# 改善箇所説明図

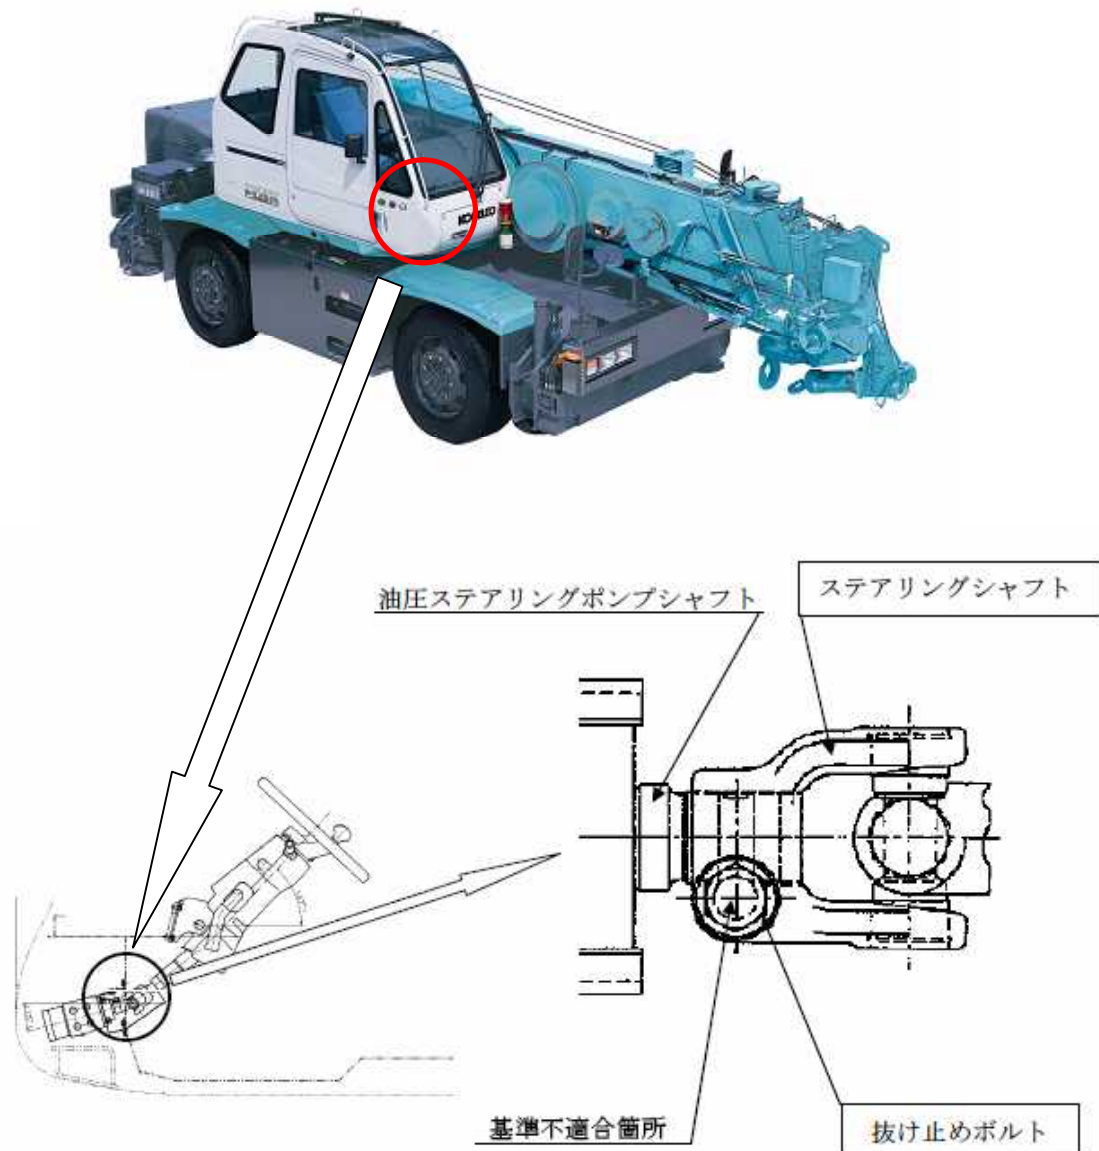
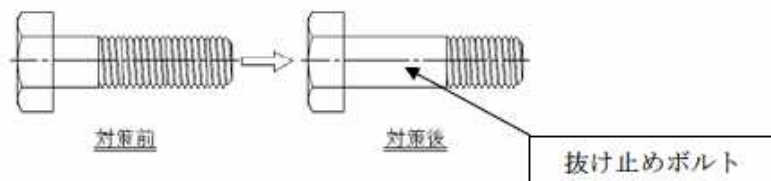
## 基準不適合箇所

かじ取り装置のステアリングシャフトと油圧ステアリングポンプシャフトの連結部において、ステアリングシャフトの抜け止めボルト穴の加工が不適切なため、抜け止めボルトと油圧ステアリングポンプシャフトの抜け止め溝との掛かりが不足している場合がある。このため、ハンドル位置調整の際、当該連結部が外れ、最悪の場合、ステアリング操作が不能となるおそれがある。

## 改善内容

全車両、抜け止めボルトの掛かり代を点検し、不適切なものについてはステアリングシャフトを良品に交換する。  
また、抜け止めボルトと抜け止め溝との掛かりを確実にするため、抜け止めボルトを対策品と交換する。

注：□は、交換部品を示す。

識別：交換したボルトに白色ペイントを塗布する
